UNIVERZITA PALACKÉHO V OLOMOUCI
Křížkovského 511/8, 771 47 OLOMOUČ

Věc: Vysvětlení, změna, doplnění zadávací dokumentace č. 5

K veřejné zakázce na stavební práce s názvem: „**FTK/UPOL – Rekonstrukce infrastruktury v areálu Neředín**“, zadávané v nadlimitním režimu v otevřeném řízení, uveřejněné ve Věstníku veřejných zakázek pod evid. č.: **Z2024-016972**, Vám v souladu se zákonem č. 134/2016 Sb., o zadávání veřejných zakázek, v účinném znění (dále jen „Zákon“) sdělujeme následující vysvětlení, změnu a doplnění zadávací dokumentace:

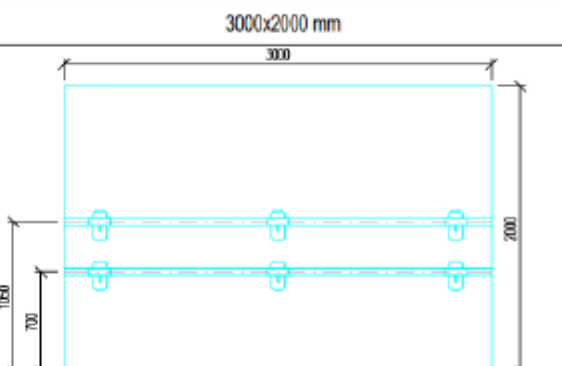
Na listu „2024-HEX-04-03-11 – D.1.1 – Architektonicko stavební část vč. SKŘ,PBŘ a BP“ se nachází položka č. 157. (viz obrázek níže)

157	K	767 - 1	O-04 - dvoukřídle okno posuvné - fixní	ks	2,640
	P		Poznámka k položce:		
	W		Poznámka k položce: hliníkový okenní rám		
	W		2,2*1,2		2,640
			Součet		2,640

Domníváme se, že by měrná jednotka této položky měla být „m2“

Viz odpověď na Dotaz č. 18 výše.

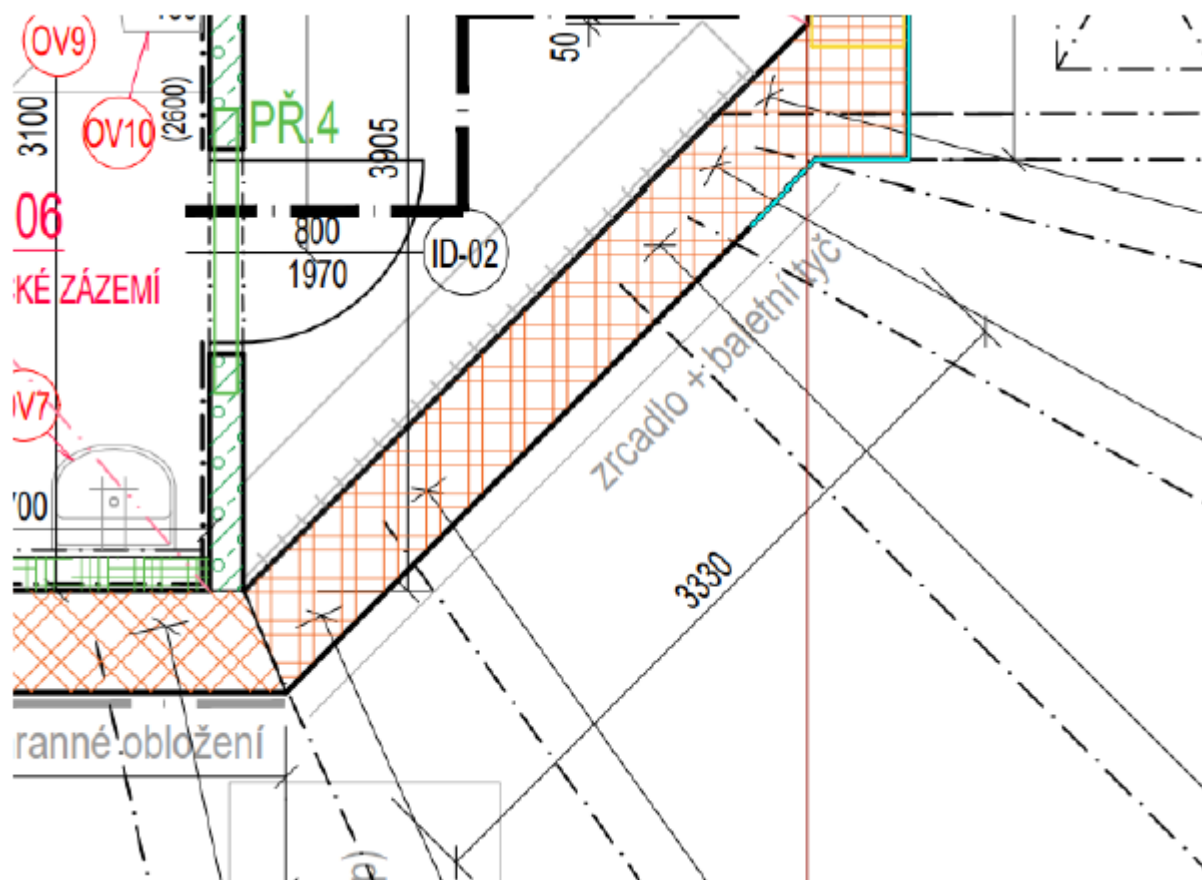
Ve výpisu prvků zabudovaného interiéru pro tělocvičnu se nachází „Zrcadlový obklad stěn“

13	ZRCADLOVÝ OBKLAD STĚN Zrcadlový obklad stěn - bezpečnostní sklo + baletní tyč, 3 x 2m		1
----	---	--	---

Ve výkresu 1.NP tělocvičny je však délka zrcadla 3,3 m. (v tomto případě se jedná pravděpodobně o atypický výrobek).

Rádi bychom se Vás zeptali, jaký rozměr pro toto zrcadlo platí.

Viz odpověď na Dotaz č. 3 výše.
